SAMRÅDSREDOGÖRELSE

E45/E16 korsningsåtgärder Vägsjöfors m.m
Torsby kommun, Värmlands län

Vägplan, 2020-08-17

Figur 2. Torsby kommuns förslag för Överbys anslutning till E45/E16.

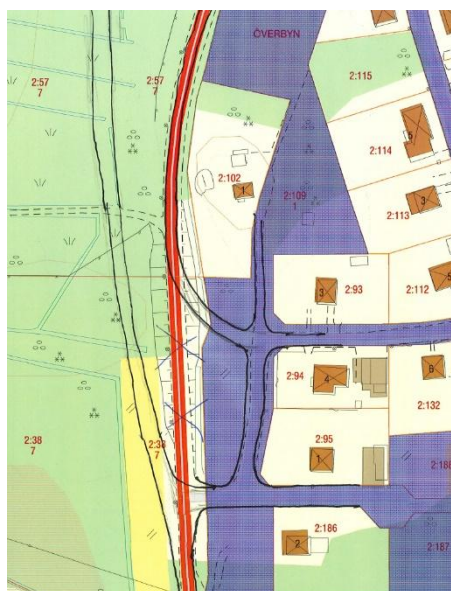
Torsby kommun förordar alternativ N, men med en ändring av anslutning till E45/E16 för att behålla befintlig väganlutning. Kommunen har skickat med en bilaga som visar ett förslag för att behålla befintlig anslutning till E45/E16, se Figur 2. Enligt kommunens Miljö- och byggchef bedöms inte vägdragningen för alternativ N (enligt kommunens förslag) medföra någon betydande olägenhet för området eller närliggande bostäder.

Trafikverket har noterat inkomna synpunkter från kommunen. Trafikverket har arbetat vidare med utformningen av anslutningen till Tåtorten men utformningsförslaget liknar inte

riktigt kommunens skiss. Trafikverkets förslag på anslutning till Tätorten har stämts av med kommunen och Torsby kommun har godkänt utformningsförslaget.
